「大漢溪跨河休憩路廊銜接工程」
細部設計(第2次)審查會議意見回覆表

時間：109年03月17日(星期二)上午10:00

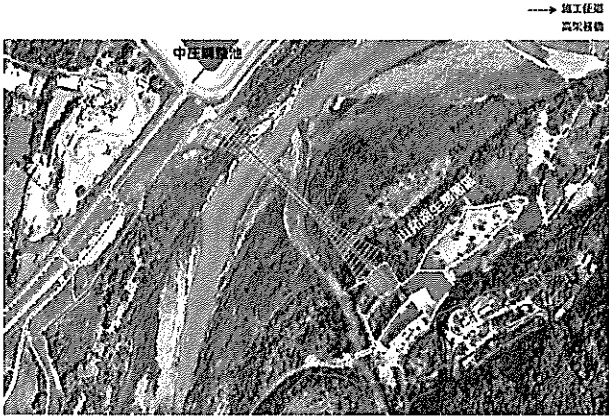
15. 抗風索錨錠座高程，左岸上游的 EL69.1，高於下游的 EL67，右岸的 EL66.1，明顯高 2M。但其位置正好為河岸陡坡，應可微調位置向下一點，使抗風索在主橋面下方，增加抗上	感謝委員提醒，目前抗風索角度在靜力分析足以抵抗風升力，另考量錨座位置的對稱性，暫不作調整。

委員意見	回覆說明
揚力(山谷風力)。	
16. 詳細價目表「監測平台租用費」、「網路通訊服務費」列12個月,自完工後才算,會造成未執行無法付費之狀況,請調整。	已修正左列二工項計價單位為一式計價,併於工項備註欄加註(含工程驗收合格後為期1年之操作維管)。
17. 鋼橋塔柱工廠完成的最長最重一段是底部第一段長約10M,也是最重的一段.請問這一段的重量是多少?加上10M長,兩岸的運輸道路是不是都可以到達,不需要再增設便道?兩岸鋼塔柱吊裝時都有足夠的暫置場和吊裝場地,不需要再增設場地?	A. 鋼橋塔柱最長一段約10M,重量約21噸,兩岸的運輸道路都可以到達,不需要再增設便道。 B. 施工廠商應配合橋址兩岸工區週邊既有腹地,規劃安排橋梁上下構各鋼構桿件之現場暫置組立與吊裝作業,及配合現地場地限制妥善安排各構件運輸吊裝計畫。原則上本工程鋼構件之暫置、組立與吊裝作業以利用現地既有腹地為限,如施工廠商因自我施工作業安排而須利用其他場地進行暫置或組立,則該他處場地之洽覓與租用等費用概由施工廠商自行負責,不另計價;補充說明詳圖 S1-002 III.23。
北區水資源局:
